## **OPPOSIZIONE**

Avverso la domanda di costruzione ordinaria presentata da MKS PAMP SA, Alle Zocche 1, 6874 Castel San Pietro, relativa all'edificazione di un nuovo stabile adibito a magazzino di deposito - parco serbatoi sostanze chimiche, al mapp. 1183 RFD Castel San Pietro (sez. 3).

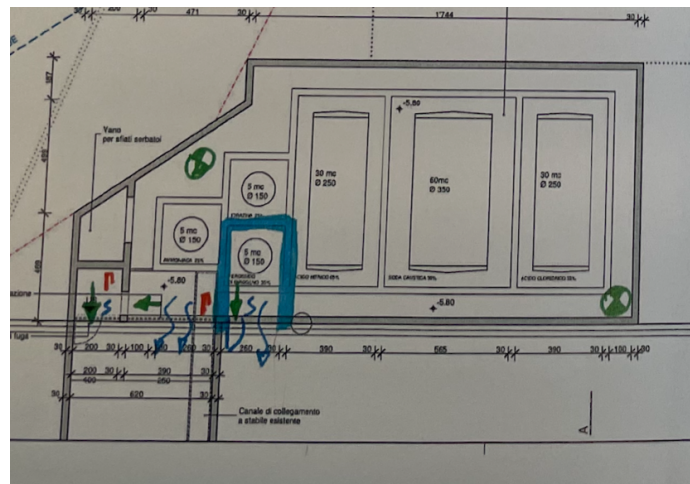
- 3.1) Come noto, a fronte dell'entrata in vigore della nuova scheda R6 del Piano direttore cantonale, i comuni devono effettuare una valutazione del dimensionamento delle proprie zone edificabili, e se queste risultano sovradimensionate devono essere ridotte.
- 3.2) A mente degli oppositori, l'analisi relativa al dimensionamento delle zone edificabili del Comune di Castel San Pietro non è terminata. Anche sotto questo profilo, la licenza edilizia prospettata non può essere rilasciata. Si tratta infatti di un terreno ai margini dell'edificato, e a diretto contatto con la zona agricola e con zone di protezione, e sarebbe quindi evidentemente uno dei terreni, in caso di sovradimensionamento, da non più attribuire alla zona edificabile. Si riporta qui di seguito un'immagine satellitare che ben dimostra la situazione.

- 3.3) Data la tipologia del terreno (completamente ineditato, al margine dell'edificato e a contatto con la zona agricola), nessun intervento edilizio può essere autorizzato al mapp. 1183 RFD Castel San Pietro fintanto che non sarà noto l'eventuale sovradimensionamento delle zone edificabili del Comune.

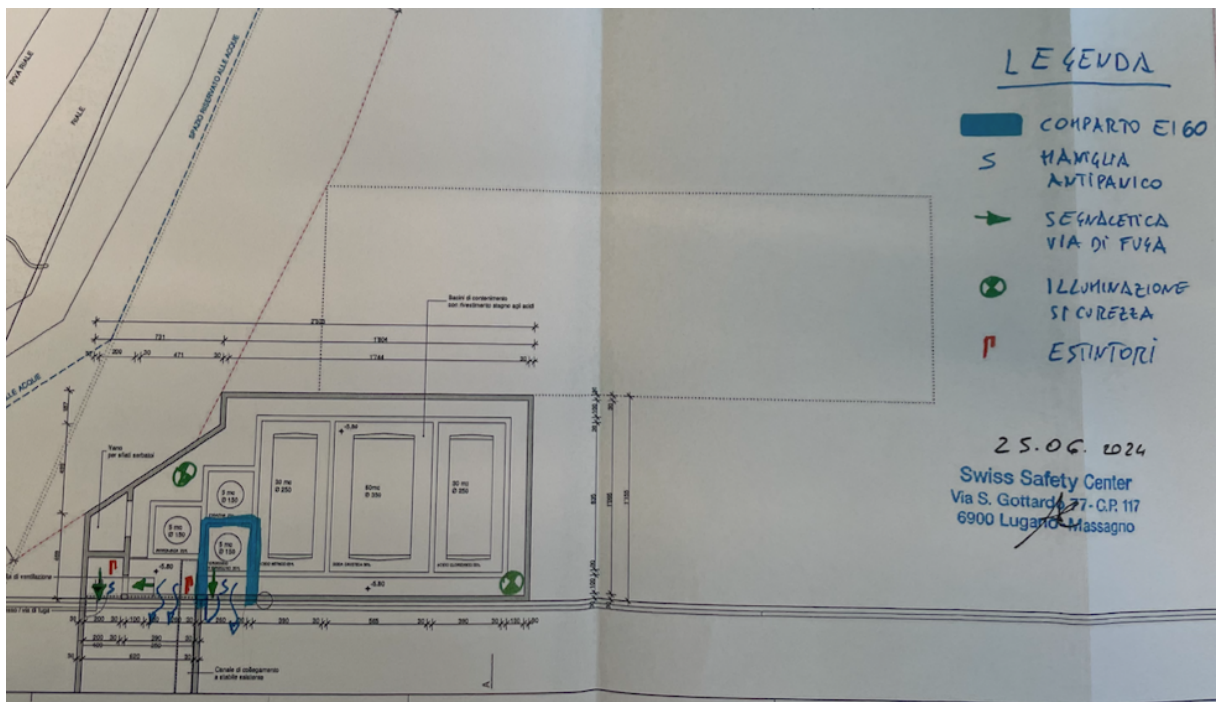
6.2) Inoltre, già oggi il mapp. 1183 RFD Castel San Pietro è utilizzato (verosimilmente abusivamente) quale parcheggio dall'istante. Tale uso andrebbe immediatamente e a titolo cautelare vietato. Come si evince dalla seguente fotografia, già oggi vengono parcheggiati ben più di un solo autoveicolo. È quindi inimmaginabile che in futuro, sul mapp. 1183 RFD Castel San Pietro, verrà parcheggiato un solo autoveicolo come preteso dall'istante.
